**Pregao eletronico 27/2023**

Estou com algumas dúvidas em relação ao projeto do PREGÃO ELETRÔNICO Nº 27/2023.

DETALHES DA MESA DE ATENDIMENTO

## SEÇÃO LATERAL - MESA ATENDIMENTO

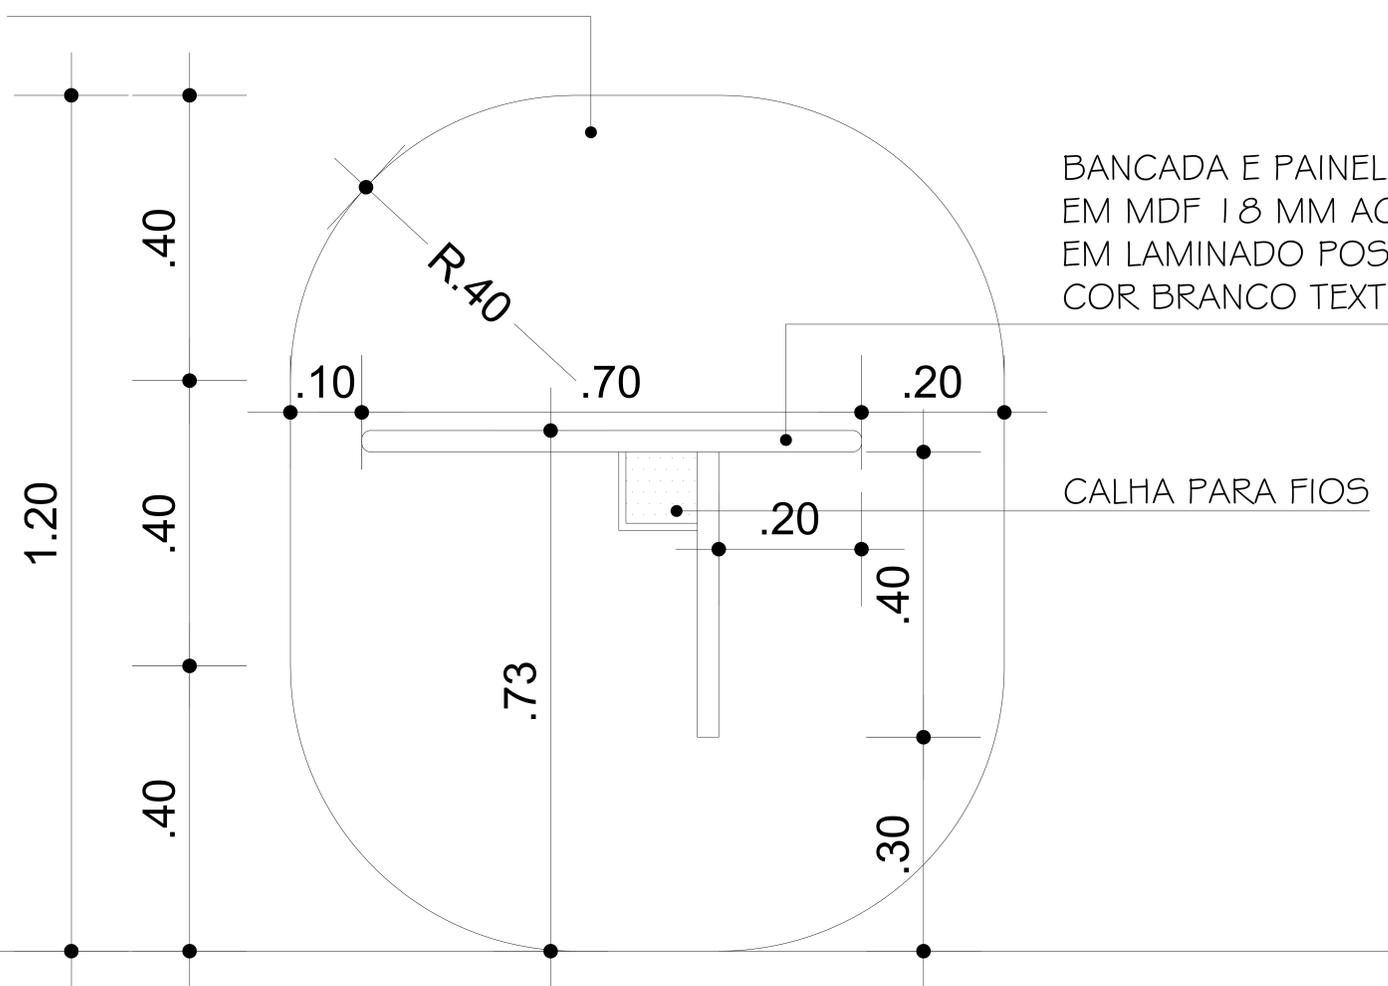
1 - Está faltando no primeiro projeto a profundidade da mesa e das laterais da Ilha.

2 - A visão da fixação da calha de passagem de elétrica é direto no no painel frontal?

3 - Entre a mesa de trabalho e o painel frontal existe algum espaço para mesa de apoio para o cliente? e se houver quantos centímetros?

PAINEL LATERAL EM MDF 18 MM  
ACABAMENTO EM LAMINADO  
POSTFORMING COR AZUL
